Cuerpo Norte_ Planta Baja

Cuerpo Norte_3er. Subsuelo

Cuerpo Norte_ Planta Baja

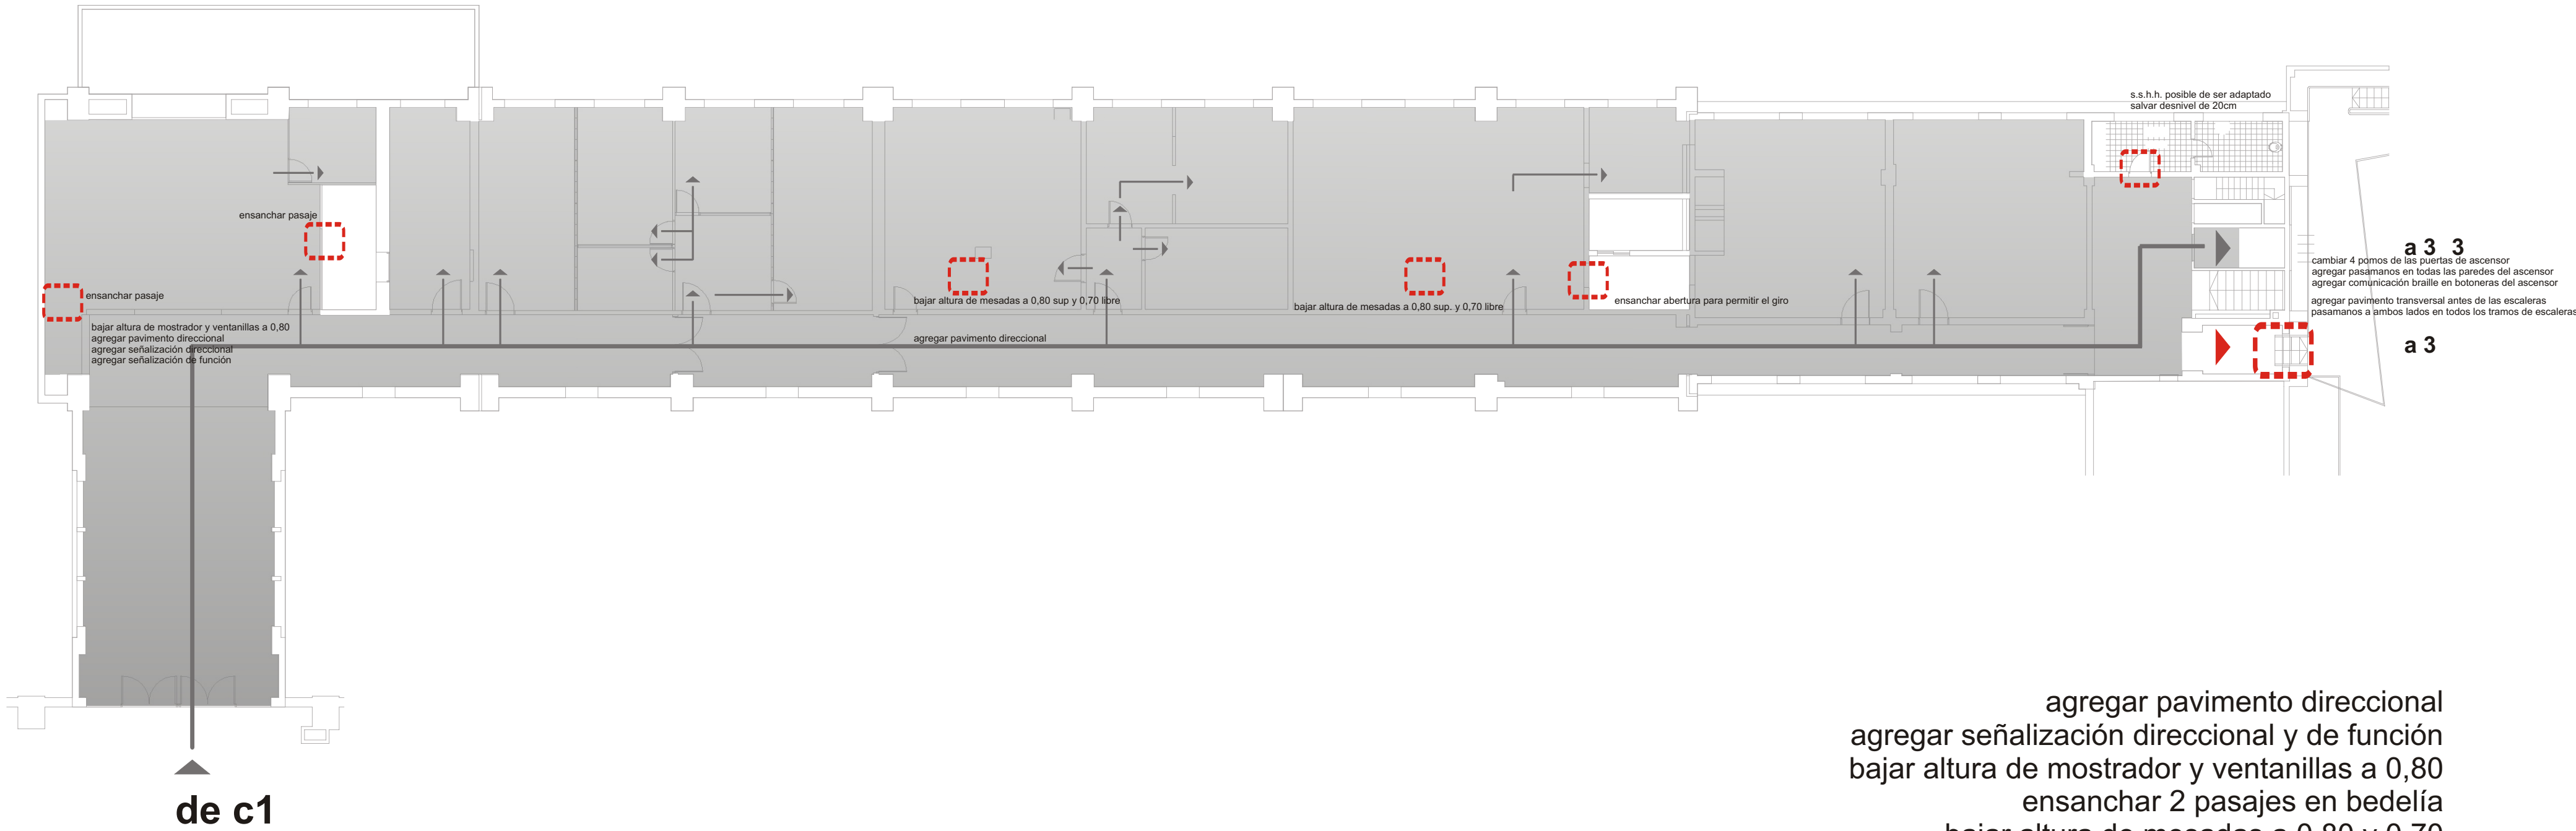
- agregar pavimento direccional
- agregar señalización direccional y de función
- bajar altura de mostrador y ventanillas a 0,80
- ensanchar 2 pasajes en bedelía
- bajar altura de mesadas a 0,80 y 0,70
- ensanchar abertura para permitir el giro
- salvar desnivel hacia s.s.h.h
- s.s.h.h. posible de ser adaptado
- agregar pavimento transversal en extremos de escaleras
- agregar pasamanos a ambos lados en todos los tramos de escaleras
- cambiar 4 pomos en las puertas de ascensor
- colocar pasamanos en todas las paredes del ascensor
- agregar comunicación braille en botoneras del ascensor

Cuerpo Norte_3er. Subsuelo

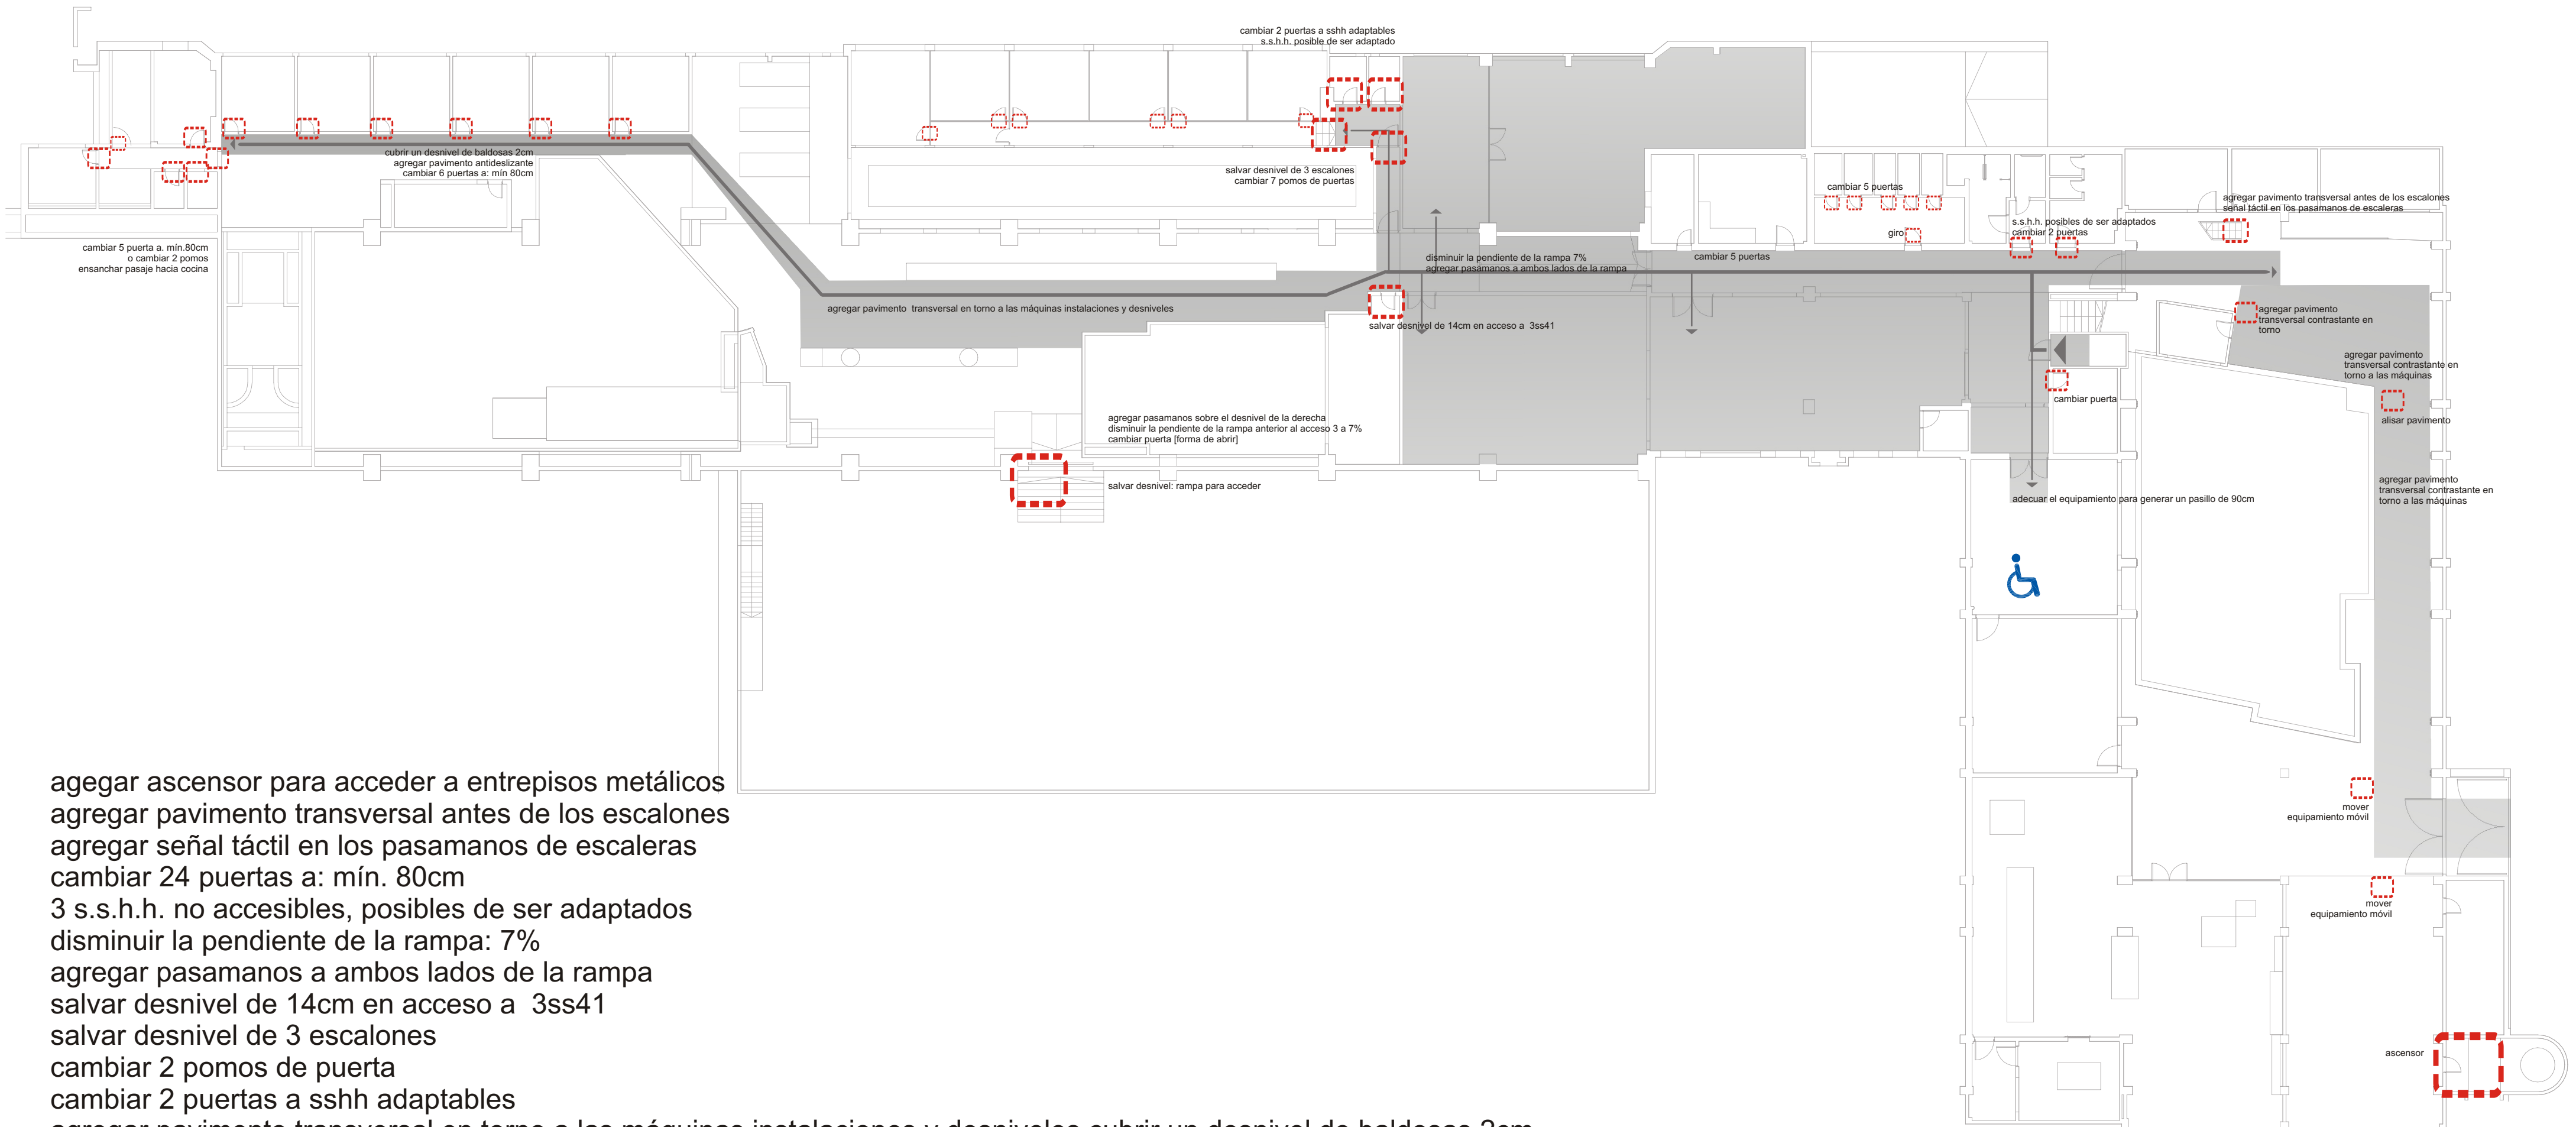
- agegar ascensor para acceder a entresijos metálicos
- agregar pavimento transversal antes de los escalones
- agregar señal táctil en los pasamanos de escaleras

- cambiar 24 puertas a: mín. 80cm
- 3 s.s.h.h. no accesibles, posibles de ser adaptados
- disminuir la pendiente de la rampa: 7%
- agregar pasamanos a ambos lados de la rampa

- salvar desnivel de 14cm en acceso a 3ss41
- salvar desnivel de 3 escalones
- cambiar 2 pomos de puerta
- cambiar 2 puertas a sshh adaptables
- agregar pavimento transversal en torno a las máquinas instalaciones y desniveles

- cubrir un desnivel de baldosas 2cm
- agregar pavimento antideslizante
- ensanchar pasaje hacia cocina
- agregar rampa para acceder a túnel de viento
- disminuir la pendiente de la rampa anterior al acceso al túnel, 3 a 7%

- agregar pasamanos sobre el desnivel de la derecha
- cambiar puerta de acceso a túnel de viento [forma de abrir]
- adecuar el equipamiento de manera de generar un pasillo de 90cm.

Cuerpo Norte_ 1er. Entrepiso

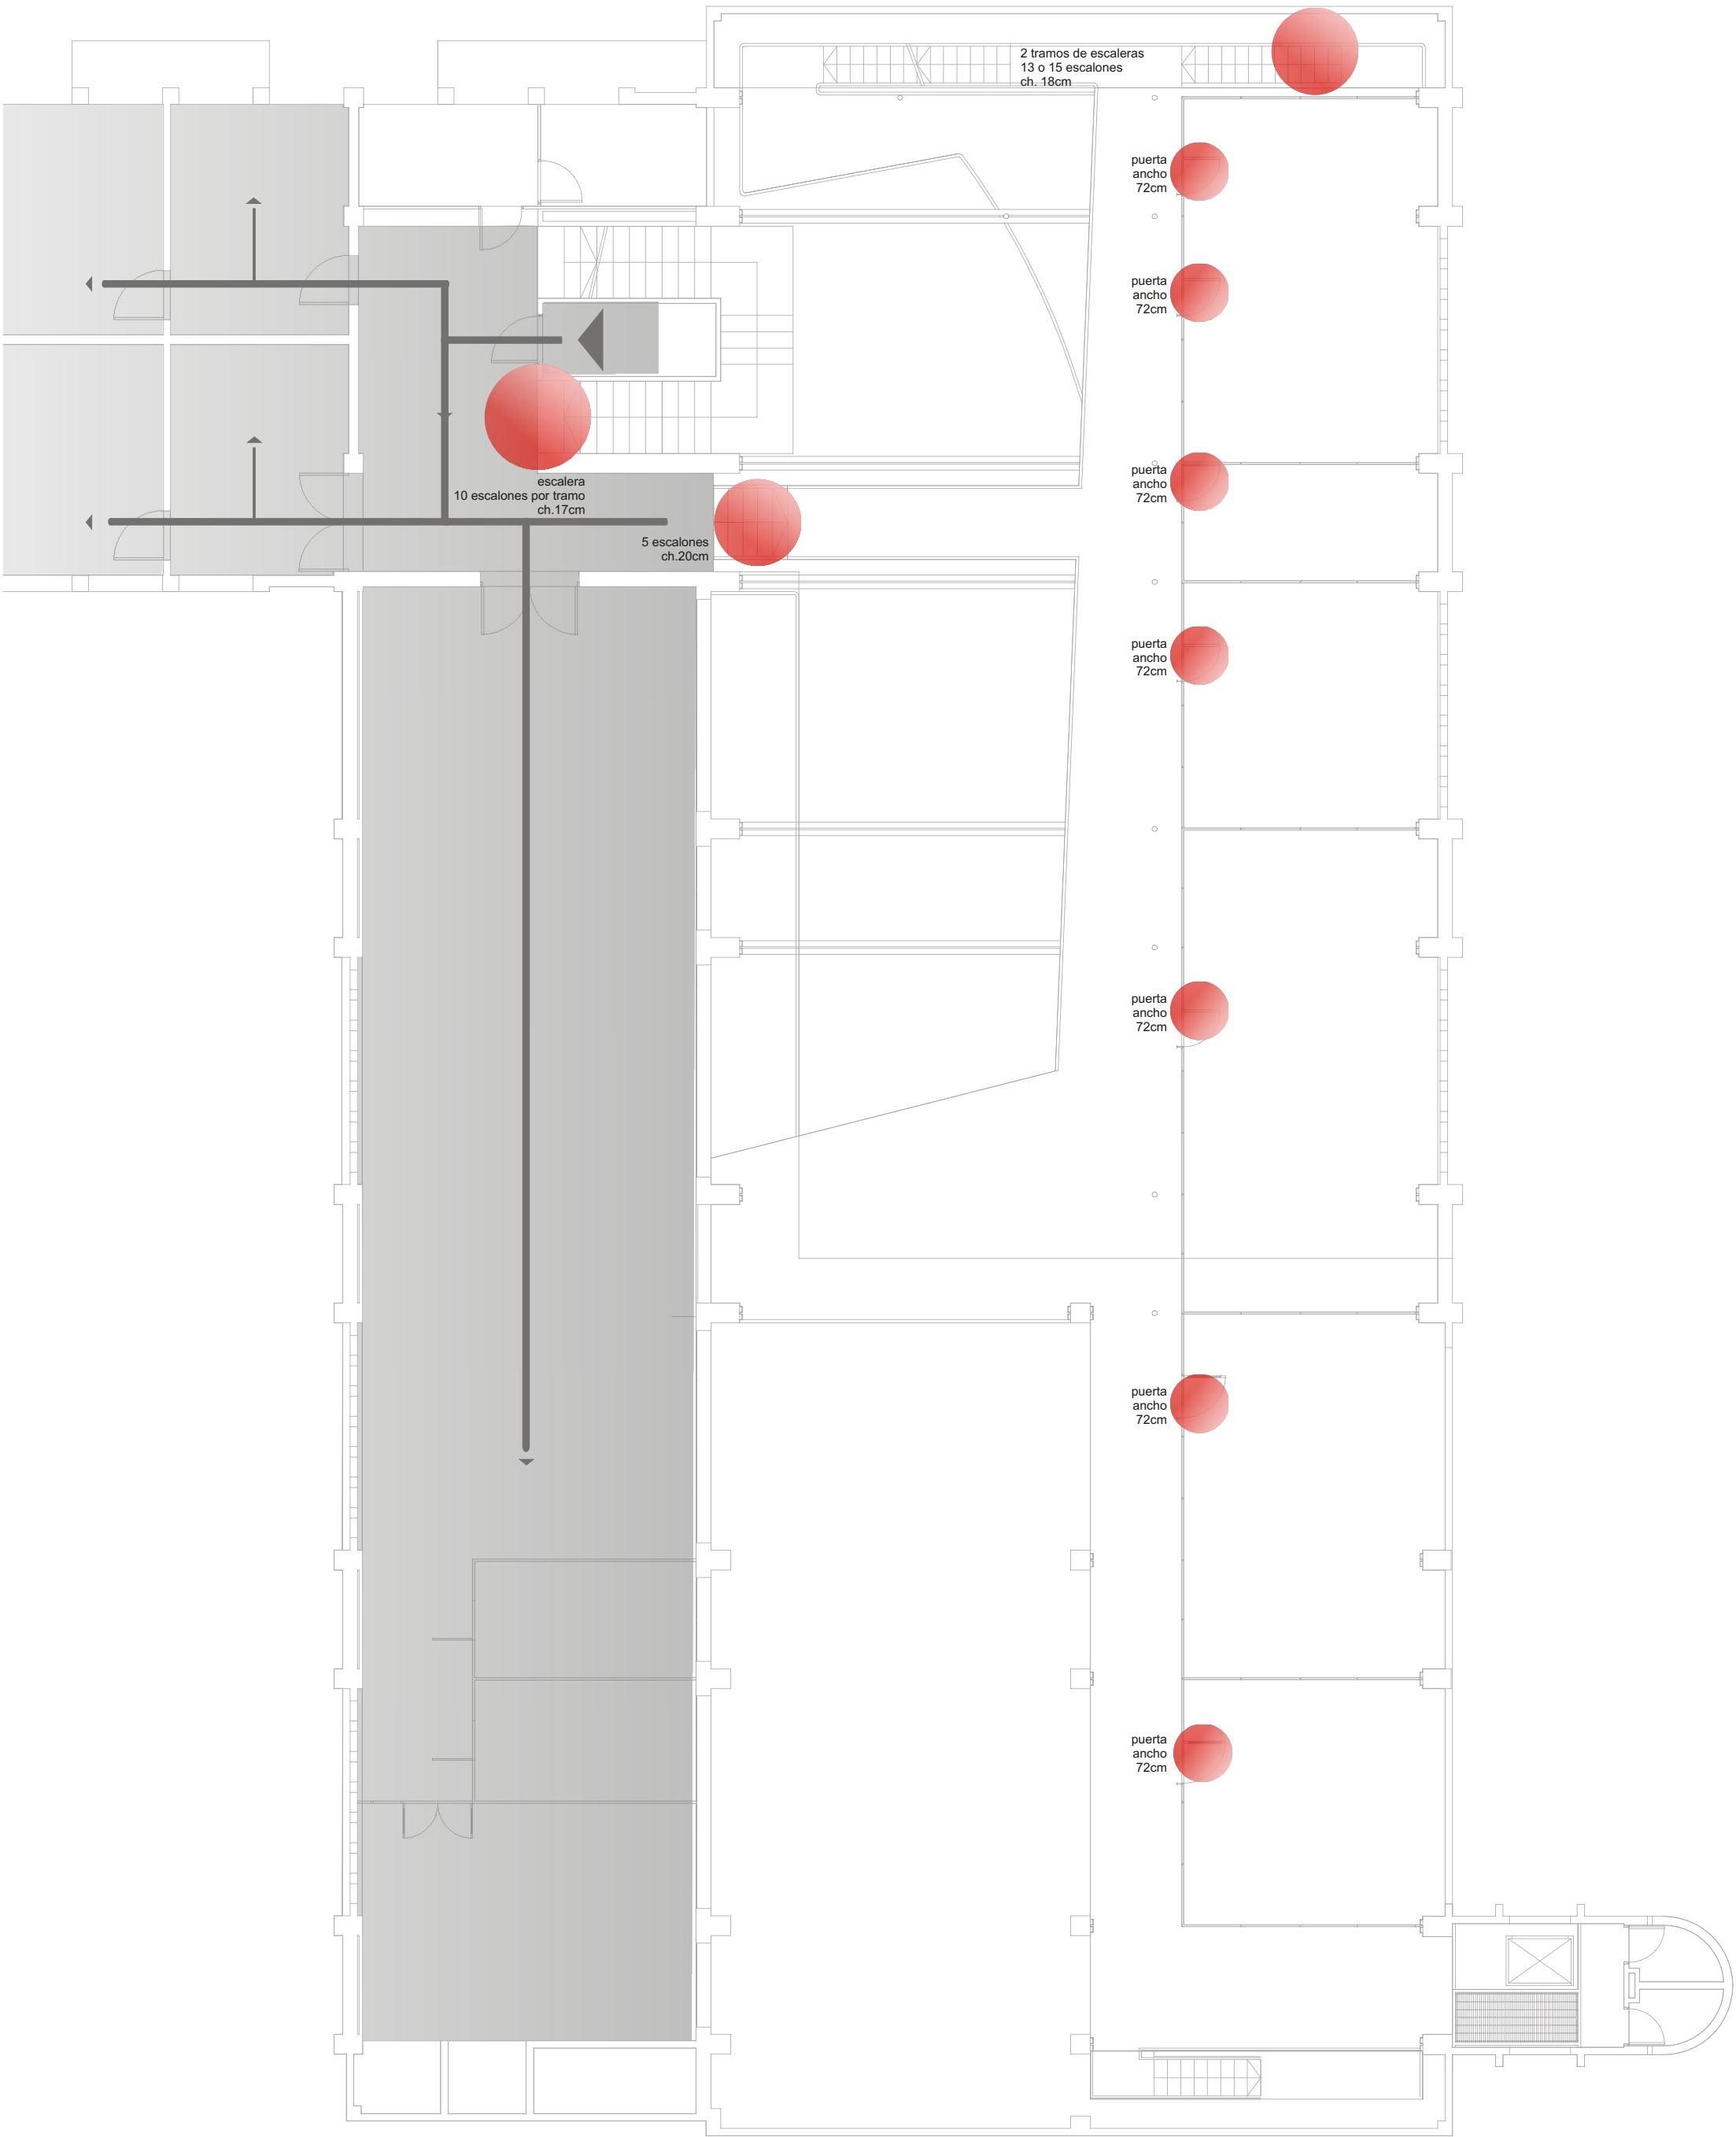
llegada de ascensor desde 3E3 3SS
agregar pavimento transversal antes de los escalones
señal táctil en los pasamanos de escaleras
cambiar 5 puertas
